## Silkeborg Kommunes hørings svar på råstofansøgning på matr.nr. 4r Nr. Knudstrup By, Thorning

**Vedr. Indledende høring over ansøgning om råstofindvinding på del af matr.nr. 4r, Nr. Knudstrup By, Thorning i Silkeborg Kommune.**

**Hørings svar vedr. sag nr. 1-50-71-23-21**

*Kommuneplanens udpegning af bevaringsværdigt kulturmiljø (blå skravering) og råstofområde – den røde markering viser det ansøgte område.*

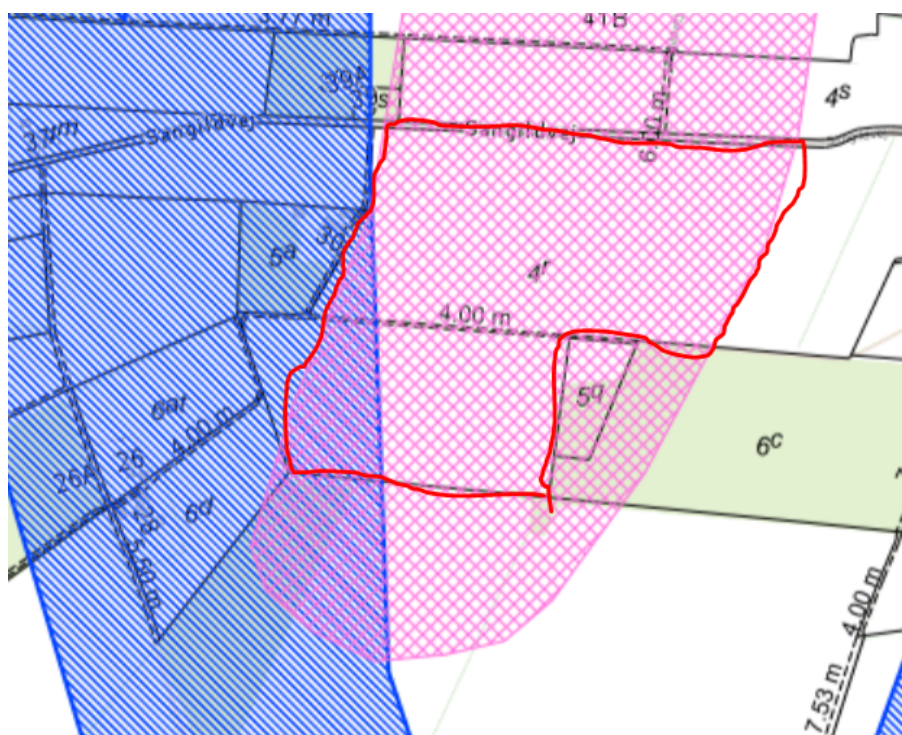
Silkeborg Kommunes kommuneplan 2022-2032 udpeger del af det ansøgte indvindingsområde til bevaringsværdigt kulturmiljø i retningslinje 8.5. Jf. retningslinjens formulering, skal området i videst muligt omfang beskyttes og der kan som udgangspunkt ikke gives lov til etablering af anlæg eller bebyggelse eller ændringer af terrænet, som kan forringe tilstanden af kulturmiljøets tilstand eller oplevelsesværdi. Den blå udpegning nedenfor på kortet viser, udpegningens udbredelse – og at del af det ansøgte områder ligger indenfor det bevaringsværdige kulturmiljø:

Udpegningen omhandler den nordlige del af Hørvejen i Silkeborg Kommune. Der er tale om et tidligere vejforløb, som i dag fremstår forskelligt i landskabet. Som myndighed på området, vurderer vi, at der er behov for en nærmere undersøgelse af, hvordan evt. udgravning af den sydvestlige del af det ansøgte område vil påvirke omgivelserne ift. udpegningsgrundlaget. Der er behov for nærmere vurderinger i felten med henblik på

Vi vurderer derfor, at der forud for stillingtagen til ansøgningen, skal foretages yderligere undersøgelser.

Registrerede fortidsminder på og omkring matr.nr. 4r.

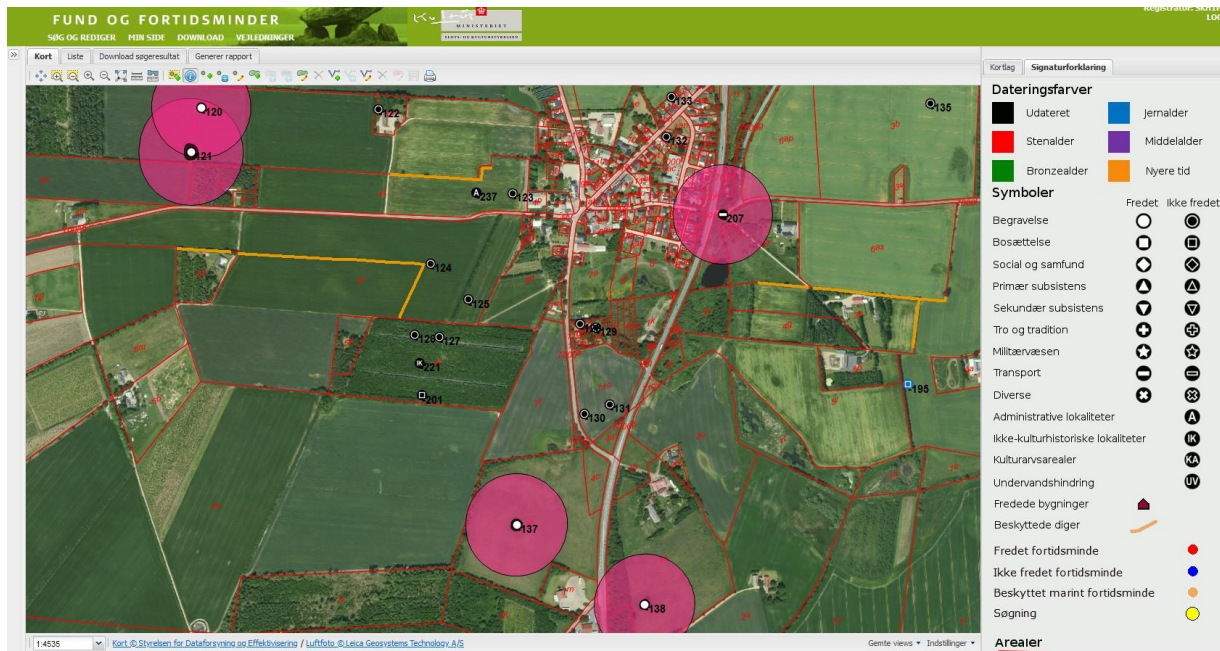
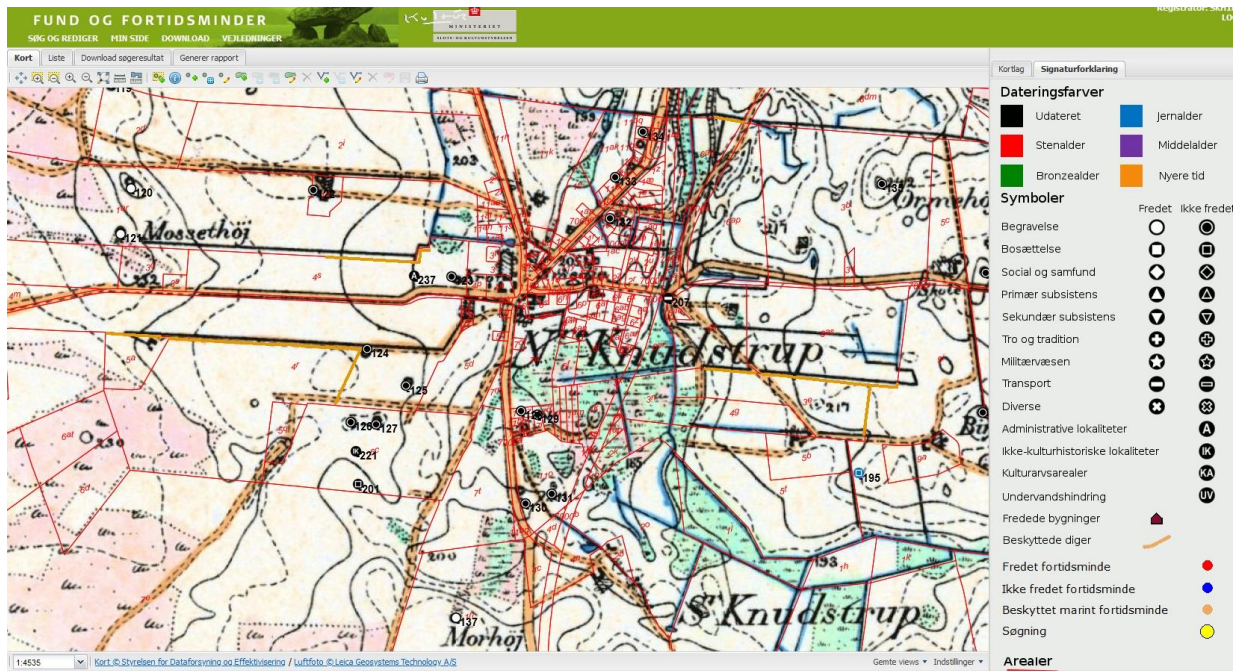
Med baggrund i de mange kendte, arkæologiske lokaliteter samt områdets topografi er det museets vurdering, at der er stor risiko for forekomst af væsentlige fortidsminder i området, og der bør derfor foretages en arkæologisk prøvegravning af området i god tid før evt. muldafrømning og råstofindvinding påbegyndes.

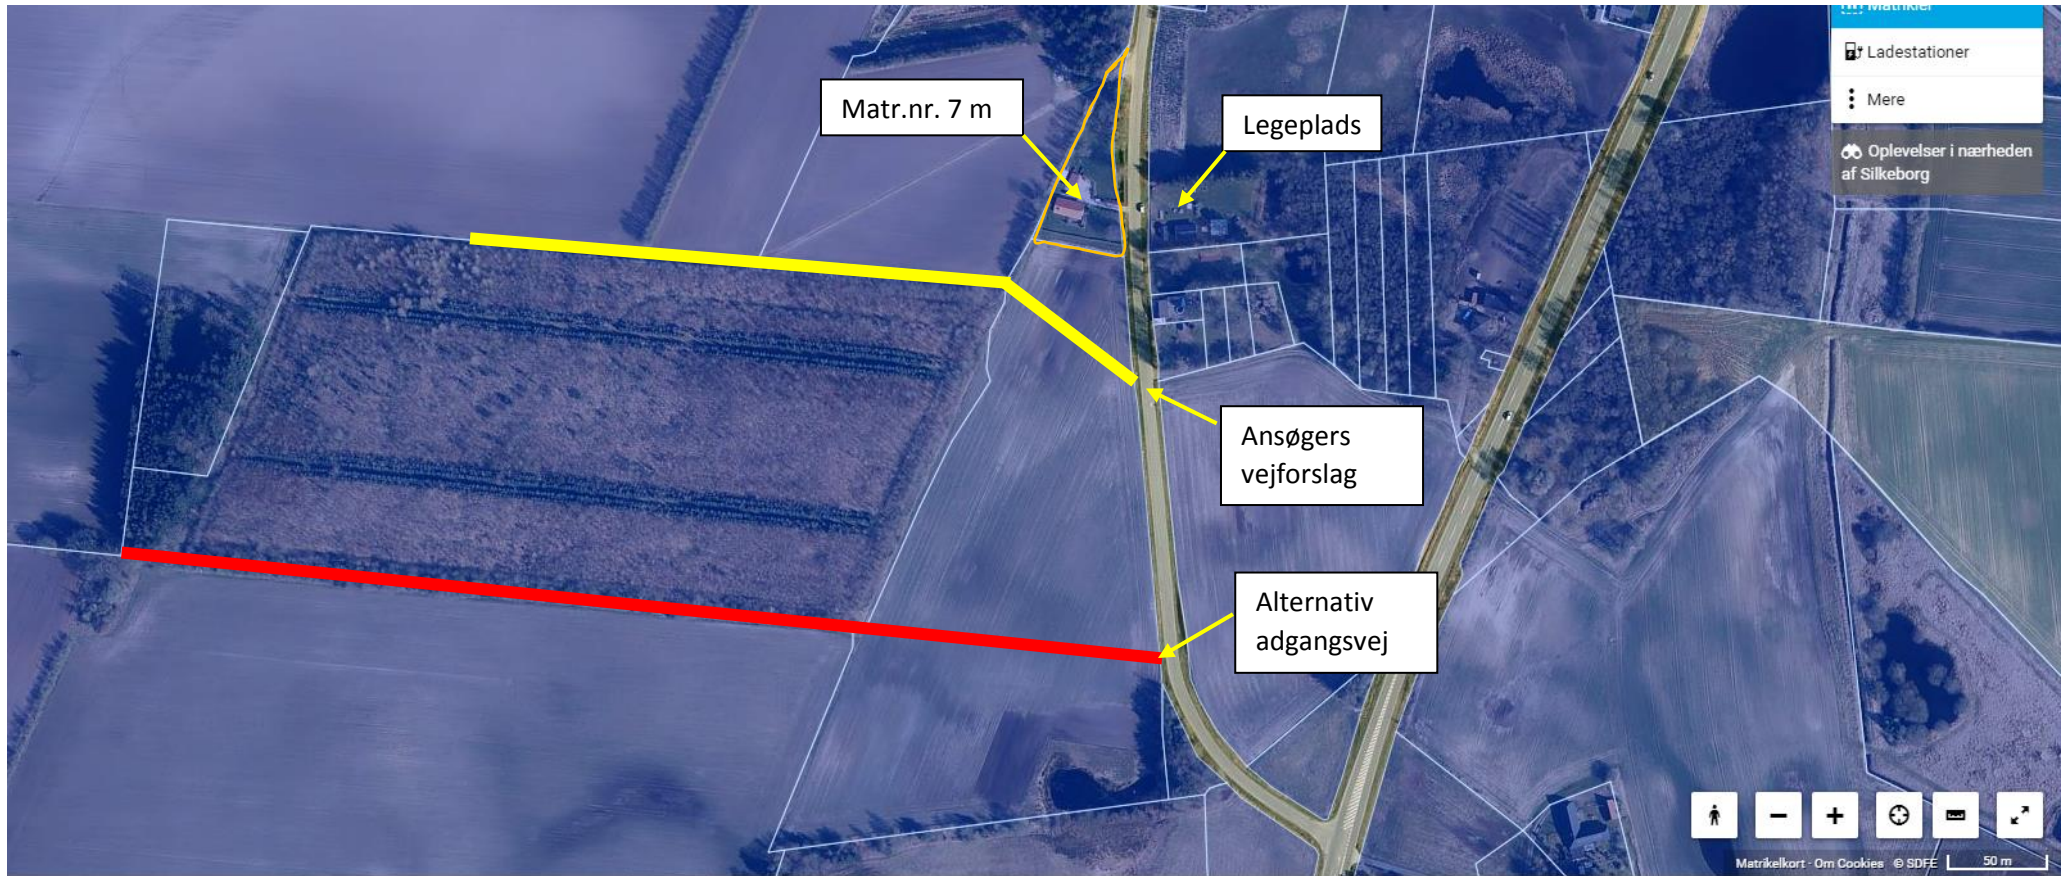
Vi vil, som ejere af matr. Nr. 7m, Nr. Knudstrup by, Thorning, gøre opmærksom på, at den foreslåede vejadgang til indvindingsområdet vil påføre både vores ejendom og bl.a. den nærliggende by-legeplads betydelige gener.

Det drejer sig både om støj- og støvgener fra transporten af råstofferne, som forudses at medføre store gener ved især udendørs ophold på vores grund i dagtimerne, idet afstand til den foreslåede vej er helt ned til ca. 45 m. Tilsvarende vil den åbne by-legeplads, som bl.a. benyttes af områdets dagplejebørn kun være ca. 75 m fra adgangsvejen.

Det forekommer urimeligt at påføre os disse gener, når der foreligger en alternativ mulighed for vejadgang via den sydlige del af matr.nr. 7t og matr.nr. 6c's sydskel, jf. medfølgende skitse. Begge matrikelnumre er i forvejen berørt af ansøgerens forslag.

Alternativet betyder en længere vejadgang, men ingen gener for beboelse mv. Til- og frakørsel ved Vejlevej kan foregå på et sted med gode oversigtsforhold.

Endelig vil råstofindvindingen kunne påbegyndes i den sydvestlige del af graveområdet, hvilket betyder at støjgenerne for byen kan mindskes, også når gravningen skal afsluttes mod øst. Gravningen vil således foregå fra et lavere terrænniveau og afrømmet overjord vil kunne oplægges som støjvold ind mod byen.
